INFORME TECNICO N° 0036-2025-ANA-AAA.CO/MATL

ASUNTO : Delimitación de Faja Marginal con Modelamiento Hidráulico de río Seco

- Sector Cerro Blanco de la quebrada Sin Nombre, distrito de Calana

FECHA : Arequipa, 28 de febrero de 2025

Figura 10. Ubicación de los vértices de la propuesta de la faja marginal

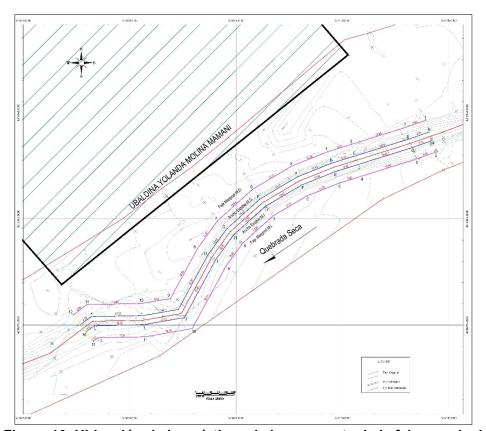
La información presentada por el administrado no cumple con lo indicado en la Resolución Jefatural 332-2016-ANA:

- El modelamiento presentado se ha realizado dentro de los parámetros de un cauce natural el cual no corresponde.
- El modelo presenta desborde; sin embargo, mediante las actividades de mantenimiento y limpieza del canal se controla el posible desborde.

- La propuesta del administrado es de ancho 4m; sin embargo, desde el borde de canal excede en valores mayores que no sustenta los anchos.

Figura 16. Delimitación de faja marginal de la quebrada Sin Nombre – Sector Cerro Blanco de la quebrada Sin Nombre. DATUM WGS 84 zona 19

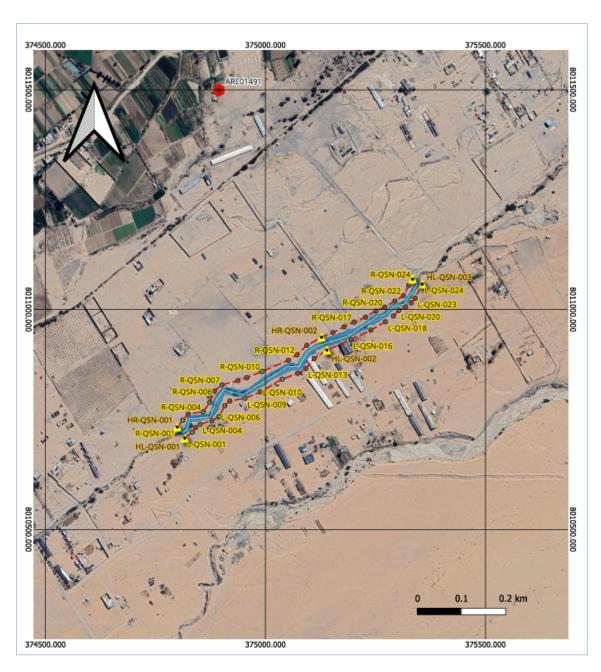
- El cauce se encuentra modificada por acciones antropogénicas como ocupación por habilitaciones urbanas. El tramo a delimitar corresponde a una quebrada secundaria. Se recomienda un estudio integral que permita ver el comportamiento del cauce en las condiciones actuales.
- De acuerdo a las condiciones morfológicas del cauce, se considera un ancho mínimo de 10 metros a partir del borde de inundación, el mismo que permite la ejecución de actividades de conservación y protección del cauce y riberas; la operación, mantenimiento y desarrollo de proyectos de infraestructura hidráulica y forestación con fines de protección al cauce y acuífero del Valle Caplina.

3.8 Aprobar los vértices de delimitación de faja marginal es de acuerdo a lo siguiente:
